改善箇所説明図

基準不具合発生箇所

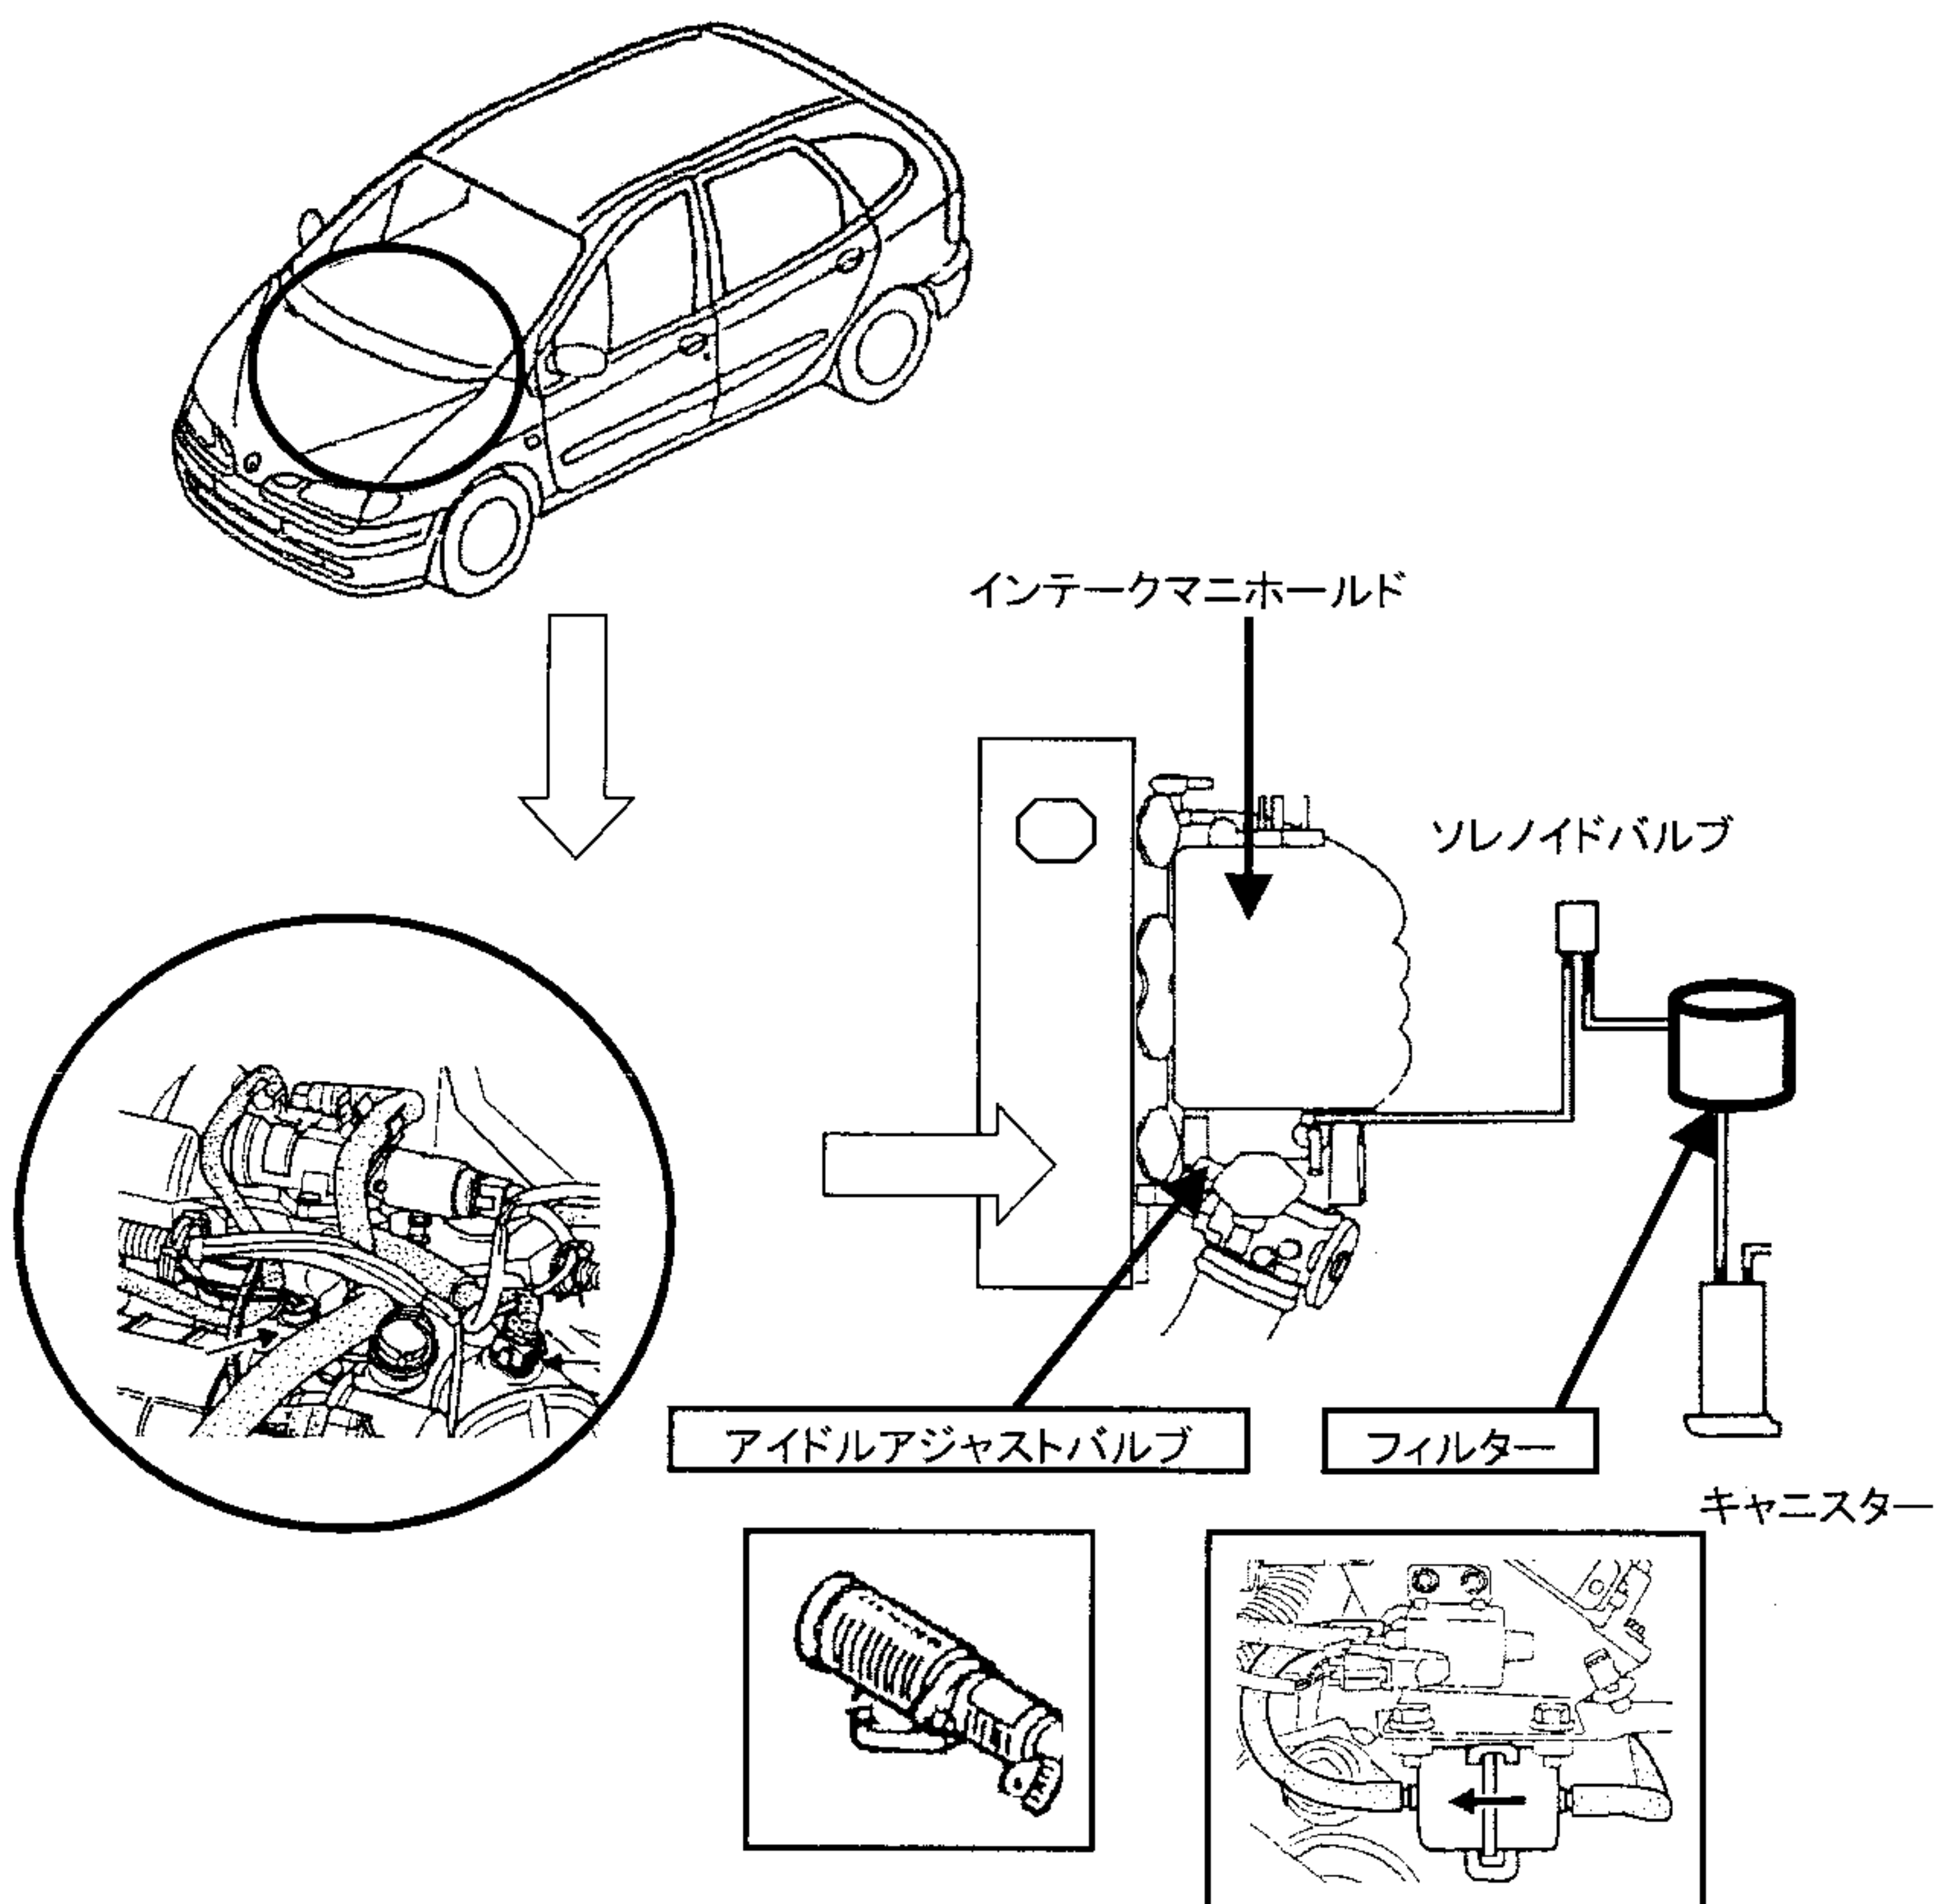
原動機において、アイドリング時の空気流入量を制御する弁の構造が不適切なため、そのままの状態で使用を続けると、当該弁の内部にカーボン等が付着して動きが緩慢になることがあり、アイドリング回転が不安定となり、最悪の場合、原動機が停止して再始動ができなくなるおそれがある。

全車両、アイドルアジャストバルブを対策品に交換するとともに、キャニスターとインテークマニホールド間にフィルターを追加する。
